ADVIA Centaur® CP

**Rozwiązanie problemu: Odchylenie pomiędzy systemami ADVIA Centaur CP i
ADVIA Centaur XP/XPT dla testu CA 19-9**

Firma Siemens Healthcare Diagnostics Inc. pragnie poinformować o rozwiązaniu problemu zgłoszonego w informacji o pilnym działaniu naprawczym CC 16-02.A.OUS, dotyczącym odchylenia w wynikach testu CA 19-9 pomiędzy systemami ADVIA Centaur CP i ADVIA Centaur XP/XPT.

Rysunek 1: Test CA 19-9 w systemie ADVIA Centaur CP z nowym systemem kontroli w porównaniu z dotychczasowym systemem kontroli

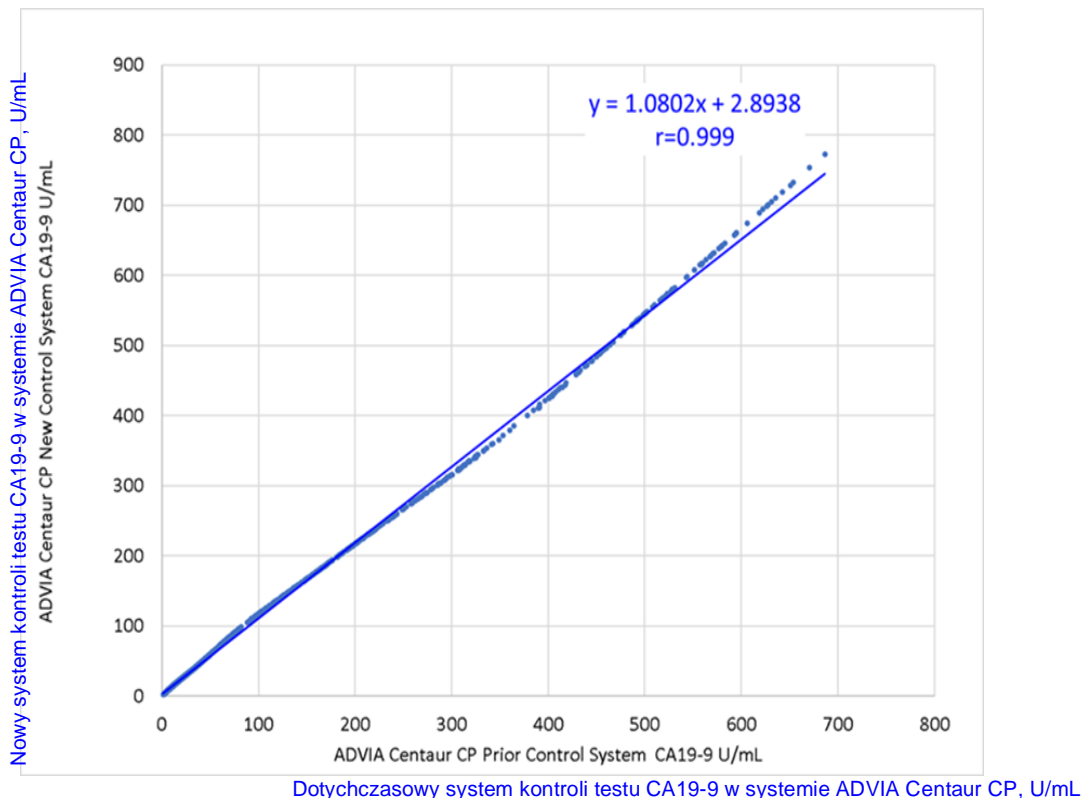
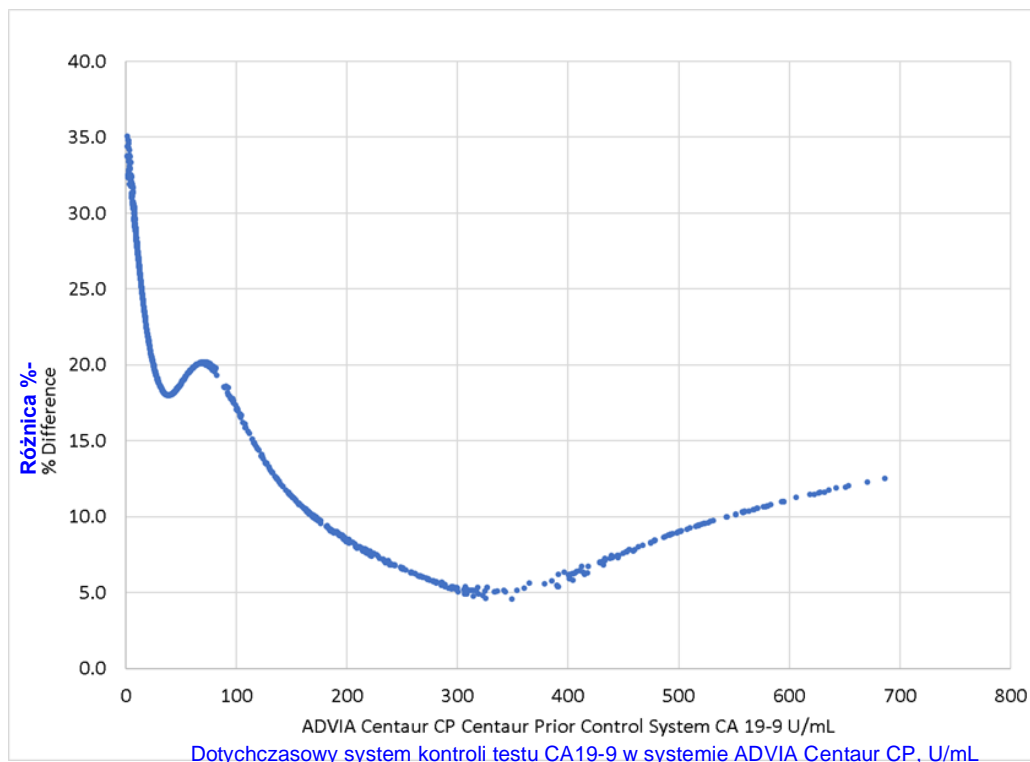
- Prosimy o zapoznanie się z informacjami przedstawionymi w punkcie Dodatkowe Informacje. W związku z tym, że wymagane było jednorazowe dostosowanie systemu kontroli jakości testu CA 19-9 w celu poprawy zgodności wyników w systemach ADVIA Centaur CP oraz ADVIA Centaur XP/XPT, po przejściu na nowe serie odczynników i kalibratorów mogą Państwo zaobserwować przesunięcia wyników testu ADVIA Centaur CP CA 19-9, podobne do przesunięć przedstawionych na rysunkach 1 i 2.

Na rysunkach 1 i 2 przedstawiono wykres porównania metod oraz wykres procentowej różnicy, które są reprezentatywne dla tego, co można zaobserwować w systemach ADVIA Centaur CP podczas przechodzenia z dotychczasowych serii zestawów na serie zestawów poddawanych ulepszonej kontroli jakości. Są to reprezentatywne dane. Użytkownicy mogą zaobserwować inne wyniki ze względu na typową międzylaboratoryjną zmienność wyników. Korelacja testu może się różnić w zależności od projektu badania, testu porównawczego oraz użytej populacji próbek.

Rysunek 2: Test CA 19-9 w systemie ADVIA Centaur CP z nowym systemem kontroli w porównaniu z dotychczasowym systemem kontroli - różnica %

Rysunek 3: Test ADVIA Centaur CP CA 19-9 w porównaniu z testem ADVIA Centaur XP/XPT CA 19-9

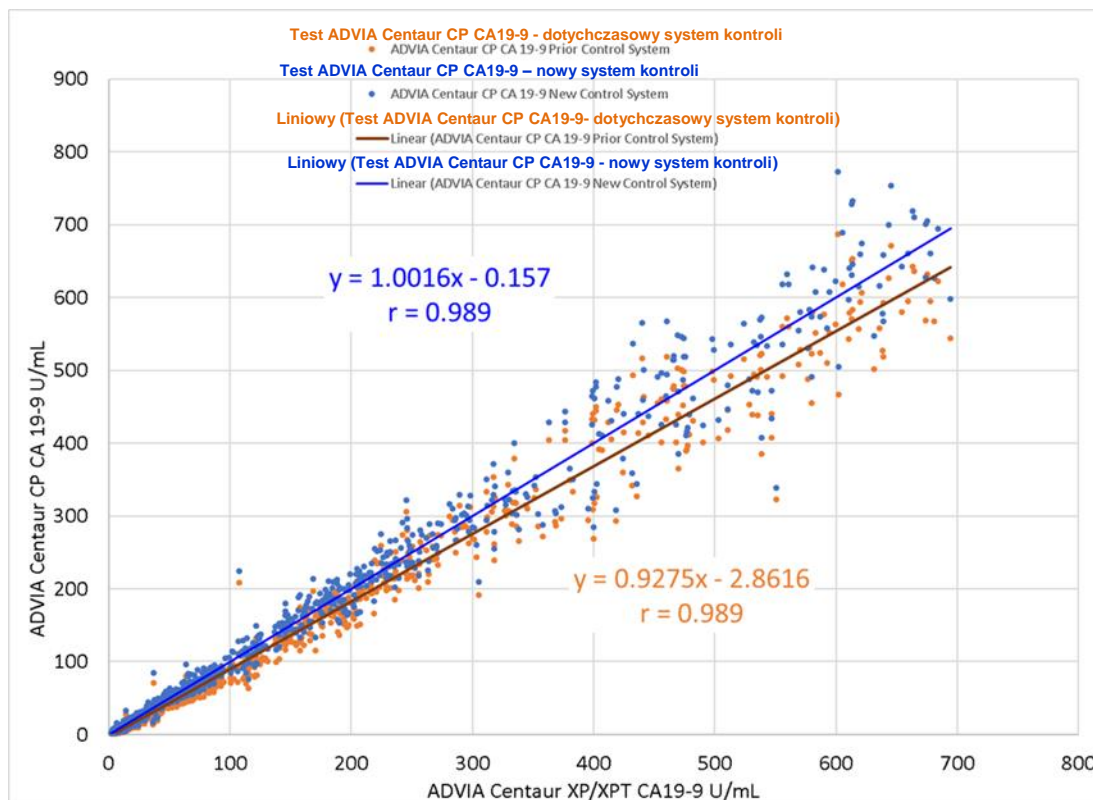
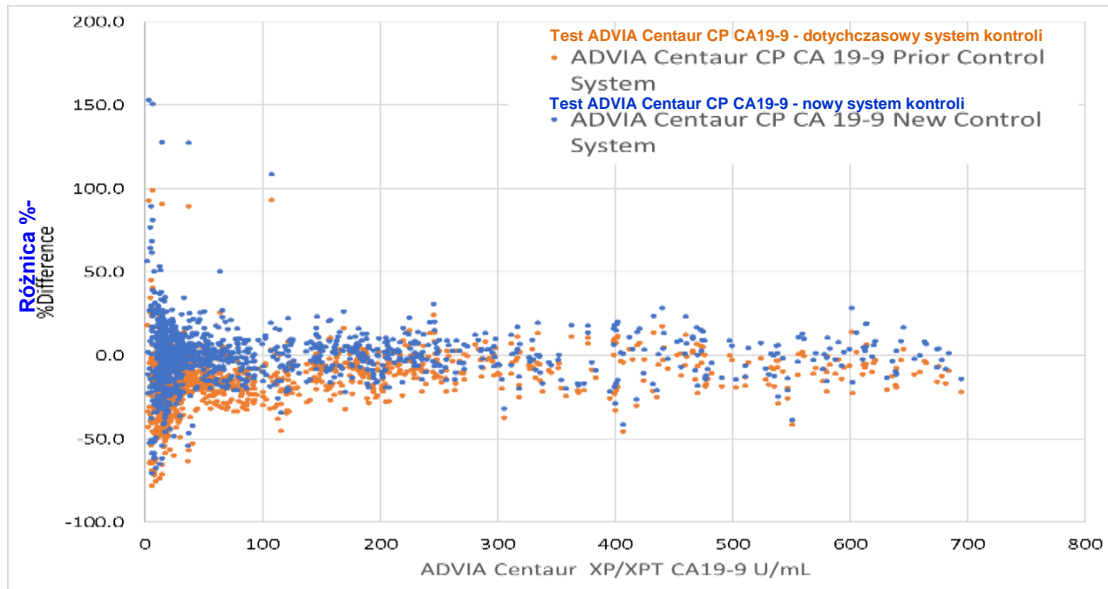
Na rysunkach 3 i 4 przedstawiono porównanie metod i różnice procentowe pomiędzy dotychczasowym oraz nowym systemem kontroli testu CA 19-9 w analizatorach ADVIA Centaur CP oraz ADVIA Centaur XP/XPT.

Rysunek 4: Test ADVIA Centaur CP CA 19-9 w porównaniu z testem ADVIA Centaur XP/XPT - różnica %
